Información de Hallazgo			
Proyecto:	Mina de Cobre Panamá	Fecha:	22 de abril al 03 de mayo del 2019
Hallazgo N° 17: <ul style="list-style-type: none"> INCUMPLIMIENTO 		Criterio Técnico	<ul style="list-style-type: none"> Resolución DIEORA 0871 de 5 de diciembre de 2013 que modifica la Resolución DIEORA IA-1210-2011, del 28 de diciembre de 2011. Compromiso 13194.
Descripción del Hallazgo: <p>Durante revisión del Informe de Cumplimiento #29, se evidenció que MPSA no ha presentado los resultados del monitoreo continuo de Vanadio y Níquel en el área de Río Caimito y San Benito, de manera no conforme al compromiso 13194.</p>

MINISTERIO DE AMBIENTE
DIRECCIÓN DE VERIFICACIÓN DEL DESEMPEÑO AMBIENTAL
Departamento de Control y Verificación de la Calidad Ambiental

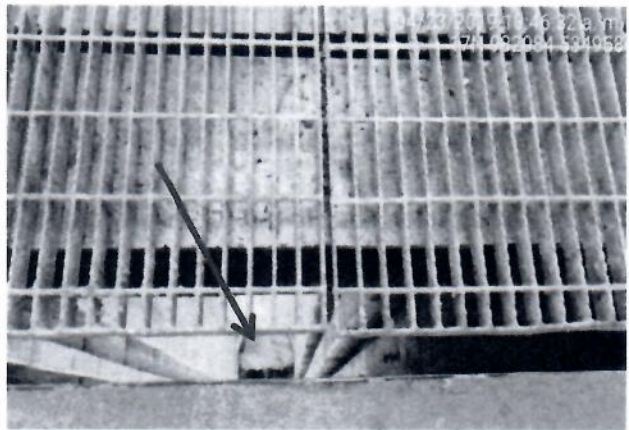
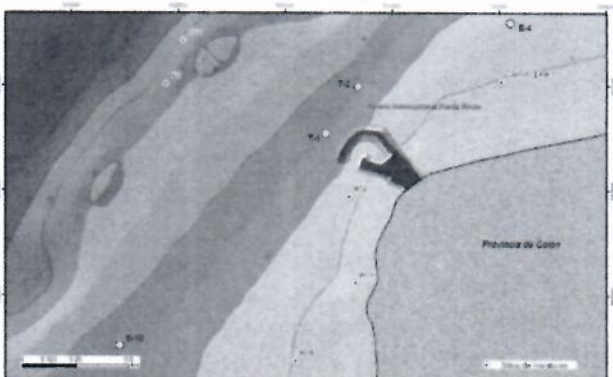
• INCUMPLIMIENTO			
Descripción del Hallazgo:		Fotografía de evidencia:	
<p>Durante el recorrido por el campamento de Valle Grande, específicamente en el sitio autorizado para el almacenamiento de los desechos comunes, se evidenció la presencia de un camión el cual no es el indicado para el traslado de los desechos ya que su estructura no permite la contención de los lixiviados, durante el traslado de estos hasta su disposición final.</p> <p>Se observó que los lixiviados son conducidos por una tubería que se dirige a un tanque plástico negro que se encuentra derramando líquido y con presencia de gusanos en el suelo.</p>			
		<p>Fig. N° 22.1. Vistas del tanque de almacenamiento de lixiviados.</p> 	
		<p>Fig. N° 22.2. Vistas del camión que transporta los desechos comunes.</p>

Fig. N° 24.3 Vistas de la salida del Túnel de Decantación
– Coordenadas (WGS84 535074E, 983349N).

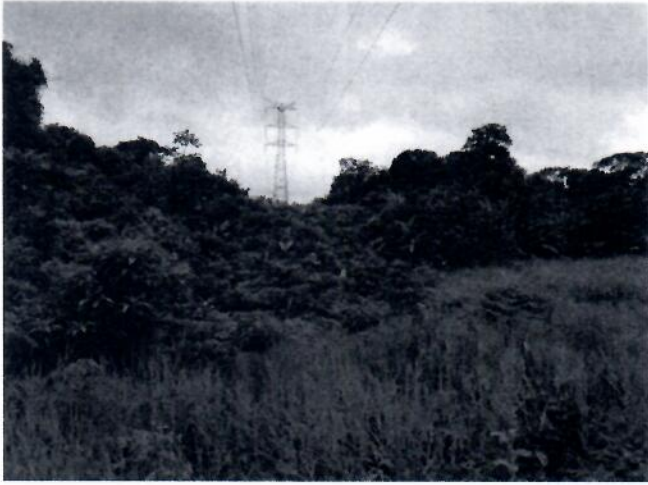
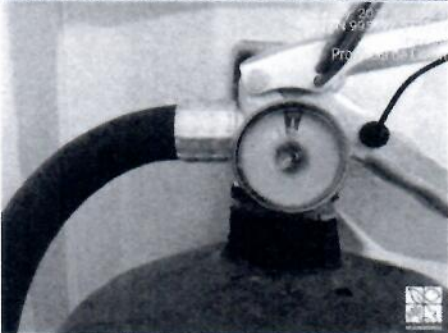
Información de Hallazgo			
Proyecto:	Mina de Cobre Panamá	Fecha:	22 de abril al 03 de mayo del 2019
Hallazgo N° 23: <ul style="list-style-type: none"> INCUMPLIMIENTO 		Criterio Técnico	<ul style="list-style-type: none"> Resolución DIEORA 0871 de 5 de diciembre de 2013 que modifica la Resolución DIEORA IA-1210-2011, del 28 de diciembre de 2011. Compromiso 13186. Resolución AG-0466-2002. “Por la cual se establecen los requisitos para las solicitudes de permisos o concesiones para descargas de aguas usadas o residuales”. DGNTI-COPANIT 35-2000. Agua. Descarga de efluentes líquidos directamente a cuerpos y masas de agua superficiales y subterráneas.
Descripción del Hallazgo: <p>Durante el recorrido por el área del túnel de decantación se pudo observar un sistema de bombeo instalado para transportar las aguas que se almacenaran una vez abierta la ataguía de la Quebrada Jujuca, hacia el tanque de reserva que abastecerá la planta de procesos.</p> <p>El resto de las aguas serán transportadas por el túnel de decantación hasta llegar a descargar al Río del Medio nuevamente.</p>		Fotografía de evidencia: <div data-bbox="800 1107 1442 1572" data-label="Image">  </div> <p>Fig. N° 23.1 Vistas del Sistema de Bombeo instalado en el área del Túnel de Decantación – Coordenadas (WGS84 535165E, 982231N).</p> <div data-bbox="808 1744 1433 2174" data-label="Image">  </div> <p>Fig. N° 24.2 Vistas de la entrada al Túnel de Decantación – Coordenadas (WGS84 534958E, 982084N).</p>

Fig. N° 25.1 Vista de la Poza 4 – Coordenadas (WGS84 536385E, 983822N).

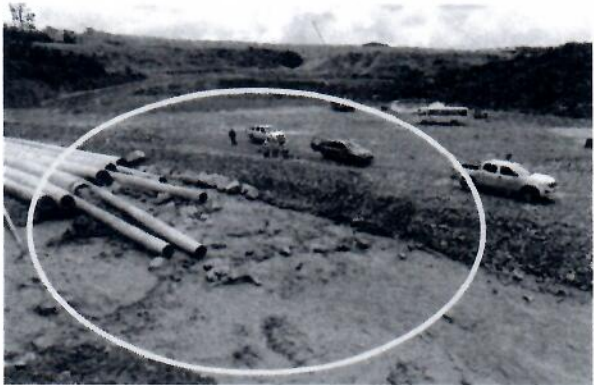
Información de Hallazgo			
Proyecto: Mina de Cobre Panamá		Fecha: 22 de abril al 03 de mayo del 2019	
Hallazgo N° 25: <ul style="list-style-type: none">INCUMPLIMIENTO		Criterio Técnico	<ul style="list-style-type: none">Resolución DIEORA 0871 de 5 de diciembre de 2013 que modifica la Resolución DIEORA IA-1210-2011, del 28 de diciembre de 2011.Compromiso 13181.Ley No. 1 de 3 de febrero de 1994, “Por la cual se establece la legislación Forestal en la República de Panamá y se dictan otras disposiciones”.
Descripción del Hallazgo: <p>Durante el recorrido por el área de la poza 4 se pudo identificar que la misma solo almacenan agua de escorrentías que son arrastradas hacia el Río del Medio.</p> <p>Se pudo evidenciar la reducción del cauce del Río del Medio por arrastre de material pétreo por acción de las lluvias lo cual no se observó implementación de medidas de control para evitar el empuje de material.</p>			Fotografía de evidencia:

Fig. N° 30.1., 30.2., 30.3., 30.4.: Vistas de la descarga de aguas residuales proveniente de la planta de procesos.

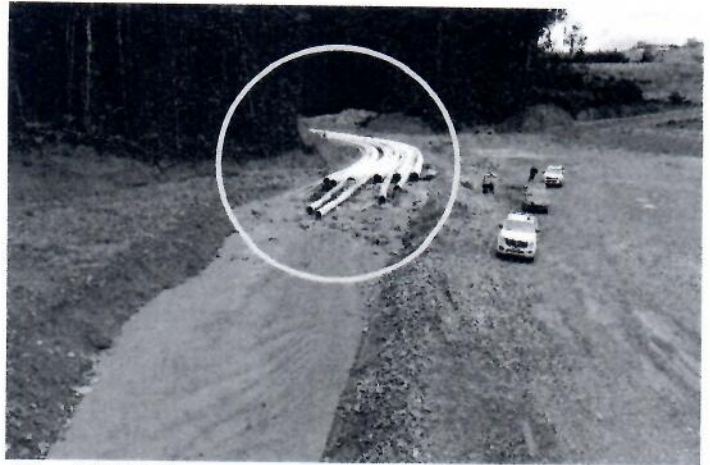
Información de Hallazgo			
Proyecto:	Mina de Cobre Panamá	Fecha:	22 de abril al 03 de mayo del 2019
Hallazgo N° 30:	Criterio Técnico	<ul style="list-style-type: none"> Resolución DIEORA-0871-2013 de 5 de diciembre de 2013 que modifica la Resolución DIEORA IA-1210-2011, del 28 de diciembre de 2011. 	
Descripción del Hallazgo: Se observó la descarga de aguas residuales de la Planta de proceso hacia el embalse del Rio del Medio, sin caracterización de descarga, la cual puede poner en riesgo el habitat circundante. Es importante mencionar que los químicos que están siendo utilizado en el proceso son SIPX (Sodium Isopropyl Xanthate), Formula: $C_4H_7NaOS_2$; MIBC (Methil Isobutyl Carbinol, Formula: $C_6H_{14}O_4$; Cal, Formula: $Ca(OH)_2$.		Fotografía de evidencia:  Fig. N° 30.1.  Fig. N° 30.2.	
<ul style="list-style-type: none"> OBSERVACIÓN
